**Avis en date du 11 mars 2020
de la Mission régionale d'autorité environnementale d'Île-de-France
sur le projet d'aménagement de la porte Maillot
dans les 16^e et 17^e arrondissements de Paris**

Synthèse de l'avis

Figure 1: Projets en cours au droit de la porte Maillot - source : étude d'impact

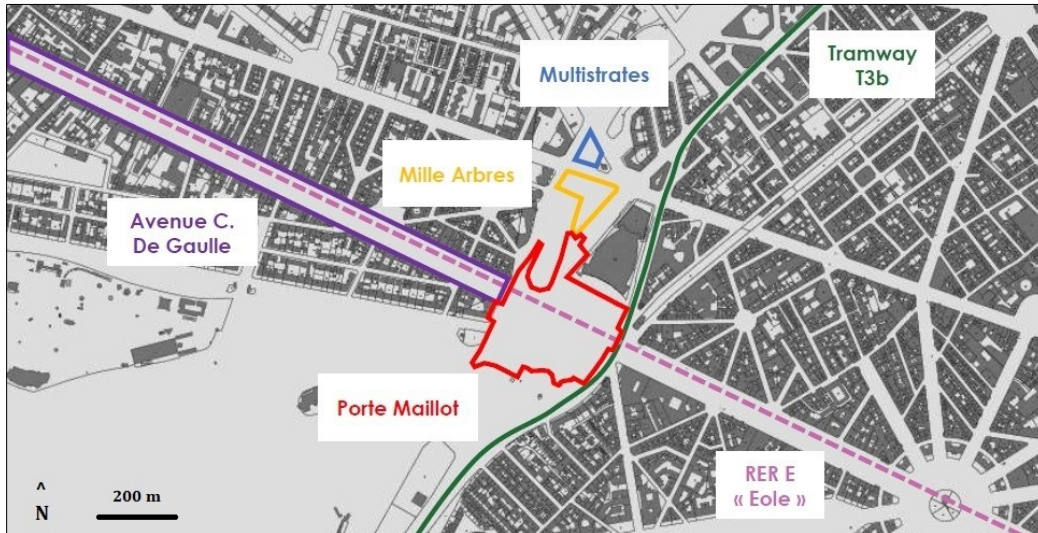
Ces projets font l'objet d'une description claire et synthétique dans l'étude d'impact (pages 471-475).
